Antrag

Verbesserte Fahrradsicherheit im Bereich Georg-Hirth-Platz

Der Bezirksausschuß 2 möge beschließen:

Skizze 3: Georg-Hirth-Platz

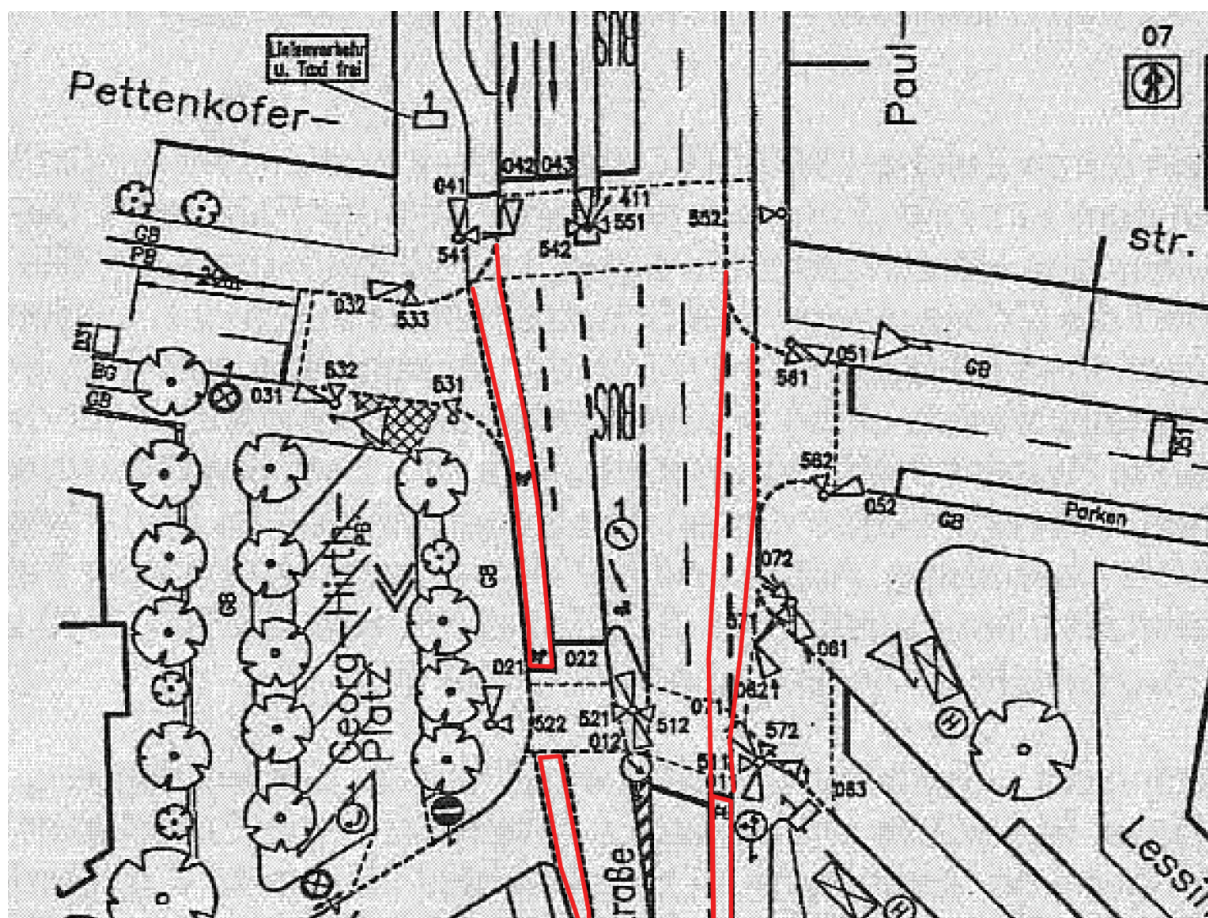
Das Radwegende des baulichen Radweges in Fahrtrichtung Süden ist gemäß u.a. Skizze 3 an einen Radfahrstreifen im Platzbereich und auslaufend in die Fahrbahn südlich des Platzes zu optimieren. Die Mittelinsel ist gemäß der Skizze 3 baulich anzupassen und für den Radverkehr ist eine Linksabbiegemöglichkeit in die Lessingstraße zu schaffen. In Fahrtrichtung Nord ist analog der 0.8. Markierung in der Kreuzung Mozartstraße ein Vorbeifahrstreifen und eine gesonderte Aufstellfläche für den Radverkehr an der Signalanlage zu markieren und mittels Haltverbot (Zeichen 283 StVO) vor Verparkung zu schützen.
